Vorlagen-Nr.: 17123-2022
2. Ergänzung

Datum: 25.08.2023

Bebauungsplan Nr. 16 c "Michael-Ende-Schule"

- beschlussmäßige Behandlung der eingegangenen Stellungnahmen und Anregungen aus der zweiten öffentlichen Auslegung und Beteiligung der Träger öffentlicher Belange

Abbildung 1: Lage der Habitate 1-3.

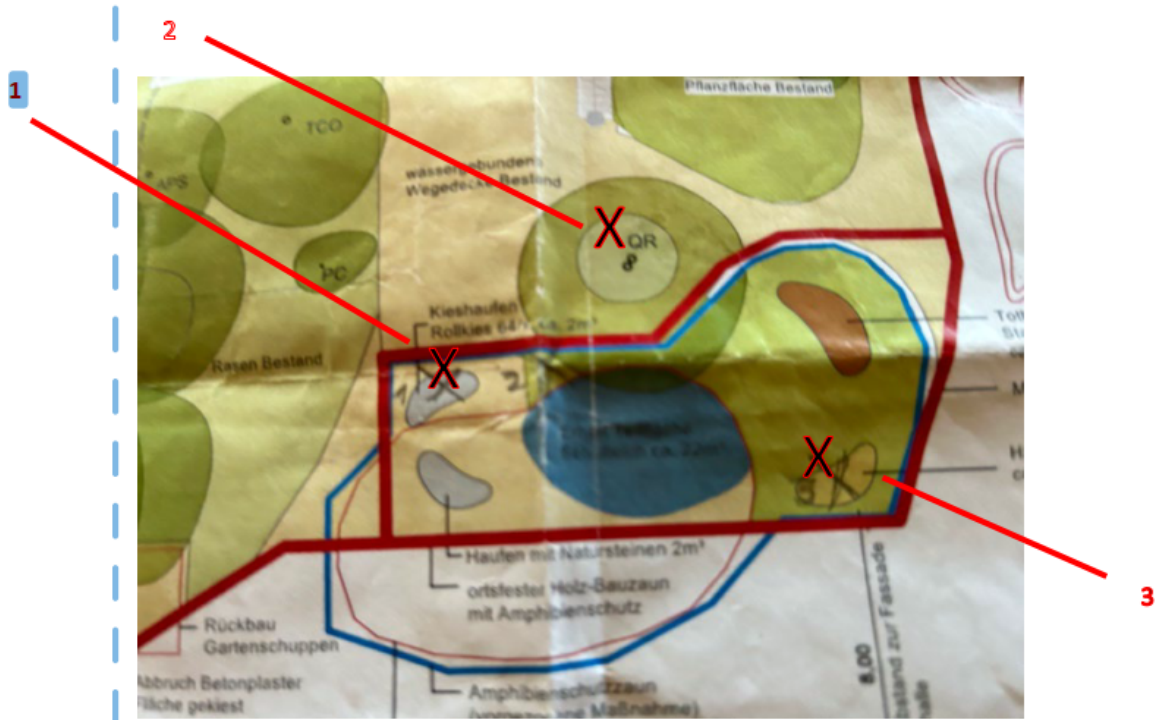
Laut Artenschutzfachbeitrag sind aufgrund der vielen Individuen umfangreiche Vermeidungsmaßnahmen vorgesehen (S. 9). Mit dem Vorgehen besteht aus naturschutzfachlicher Sicht Einverständnis. Laut BPlan ist jedoch lediglich die Verfüllung ab Herbst zur Winterstarre geplant. Es wird angeregt, aufgrund des bestehenden öffentlichen Aufsehens und der Vorbildfunktion das Vorgehen in die Begründung des BPlans zu integrieren.

Am 30.08.23 wurde ein Habitat für die Bergmolche auf der Westseite des Teichs angelegt. Für die Habitate 1 und 2 (s. Abb. 1)

wurden Mulden mit einer Tiefe von 0,5m und einem Durchmesser von ca. 2m mit 20-25cm großen Steinen aufgefüllt,

Im Rahmen der Bauausführung der neuen Michael-Ende-Schule wird darauf geachtet, dass Versteckstrukturen (insbesondere die Steinmauern) Stück für Stück abgetragen werden, so dass Tiere durch eine Umweltbaubegleitung geborgen und umgesiedelt werden können. Die Begründung wird entsprechend ergänzt.

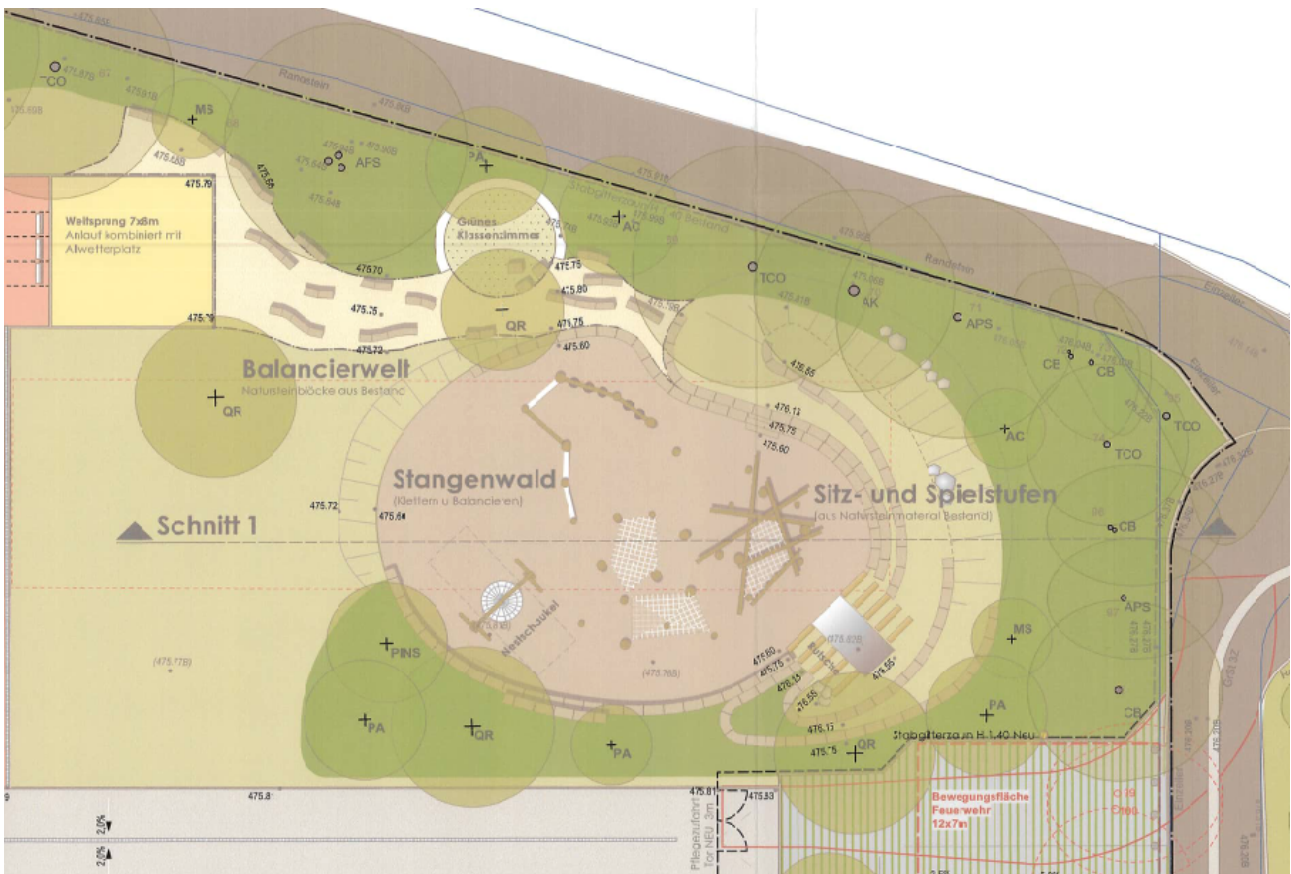
In den Planungsunterlagen fehlen u.E. konkrete Angaben zum weiteren Vorgehen wie Trockenstandorten mit genügsamen Stauden, verschiedenen Gehölzen, Gewässervegetation u.a. auch seltenen Arten, sowie reichhaltigen Ausstattungsgegenständen gibt es sowohl für Schülerinnen und Schüler reichhaltige Spiel- und Aufenthaltsmöglichkeiten sowie auch Nischen für die Fauna, z.B. Bergmolch, Vögel, etc. Der BN hält diesen struktur- und artenreichen Schulgarten für unbedingt erhaltenswert.

Derartige Informationen zu einem erhaltenswerten und mit viel Eigeninitiative von Schülern und Eltern errichteten Schulgarten gehören in die Planungsunterlagen und sollten bei der Abwägung eines Bauvorhabens unbedingt von Relevanz sein.

Diese Erlebnispausenhöfe sind ohne Frage pädagogisch als auch ökologisch wertvoll. Leider ist es aufgrund notwendiger Umstände nicht immer möglich, diese auch für immer in der ursprünglich errichteten Form zu erhalten. Kommunen sind nach Art. 57 Abs. 1 GO verpflichtet im Rahmen ihrer Leistungsfähigkeit öffentliche Einrichtungen für den öffentlichen Unterricht zu schaffen. Aufgrund der, sich dem Ende neigenden, räumlichen Kapazität der Michael-Ende-Schule mussten Lösungen gefunden werden. Dabei ist eine Erweiterung des bestehenden Gebäudes aus wirtschaftlichen Gründen verworfen worden und es wurde von Seiten des Stadtrats beschloss ein sogenanntes kooperatives Ganztagskonzept mit fünf Glustern zu realisieren und somit Raum für etwa 500 Schüler zu bieten. Dabei sind natürlich die Belange des Natur- und Umweltschutzes zu berücksichtigen. Diese wurde im Laufe des Bebauungsplanverfahrens durch diverse Gutachten wie eine spezielle artenschutzrechtliche Prüfung sowohl im Jahr 2019 als auch 2022 und mittels weiterer Untersuchungen im Jahr 2023, als auch durch ein Schallschutzgutachten geprüft. Das Bauleitplanverfahren wird nach § 13 a BauGB durchgeführt, somit wird von der Umweltprüfung, von dem Umweltbericht und dem Nachweis von Ausgleichsflächen abgesehen. Es ist also nicht erforderlich, dass konkrete Vorgaben bzw. die Angaben eines Ausgleichs für den naturnahen Pausenhof in den Planungsunterlagen erwähnt werden. Die Freiflächen werden im

Bebauungsplan als Gemeinbedarfsflächen dargestellt, so dass eine flexible Pausenhofgestaltung möglich ist.

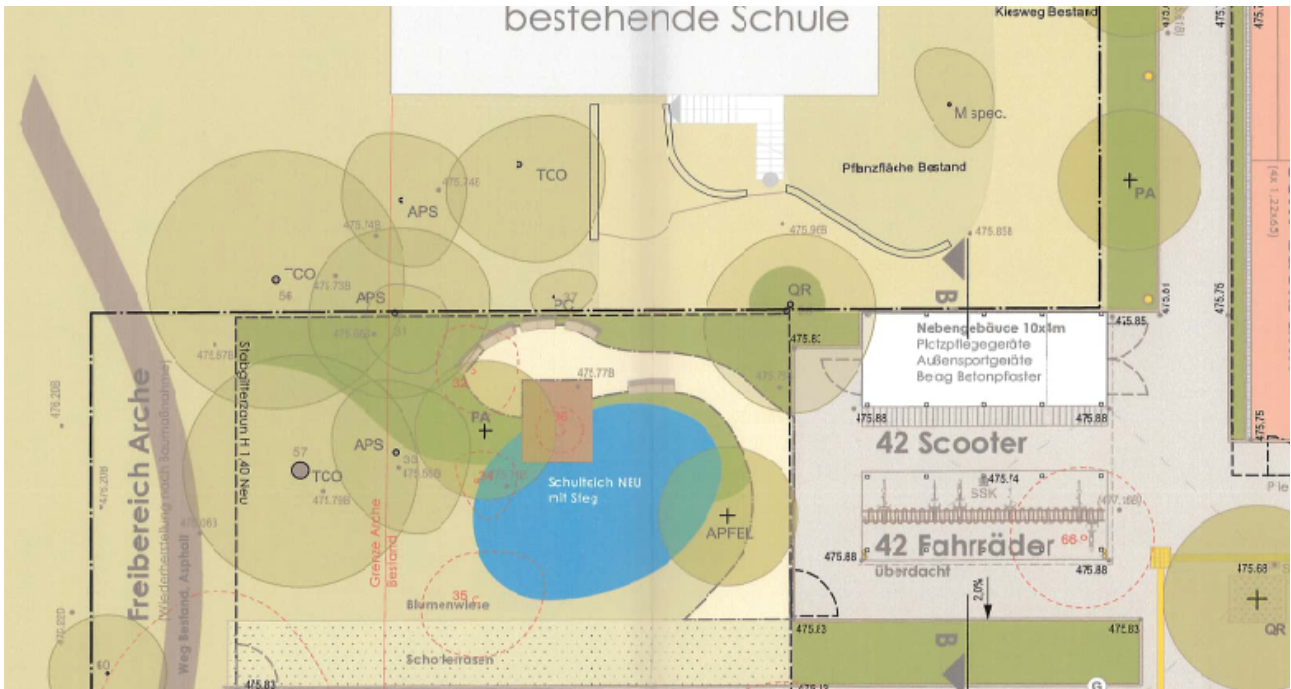
Sollte der Schulgarten dennoch nicht erhalten werden, ist gleichwertiger Ersatz erforderlich. Echter Ersatz ist nur insofern möglich, dass die Planung eines neuen ökologischen Erlebnis-Pausenhofes ganz der interessierten Schulfamilie plus einem engagierten, diesbezüglich erfahrenen Planer überlassen bleibt. Der dafür nötigen Standort muss gänzlich von anderen Nutzungen freibleiben und auch die entsprechende Fläche aufweisen.

Im Rahmen der Baueingabe des Vorhabens jedoch ist ein Freiflächengestaltungsplan eingereicht worden.

In diesem wird dargestellt, dass im nördlichen Bereich des Grundstücks ein Spielplatz entstehen soll.

Im südlichen Bereich soll der bisher vorhandene Teil ggf. weiterhin erhalten bleiben, bzw. nach Beendigung der Bautätigkeit der Teich und viele Bereiche des bestehenden Gartens wiederhergestellt werden. Diese konkrete Vorgabe ist im Bauleitplanverfahren jedoch nicht zwingend.
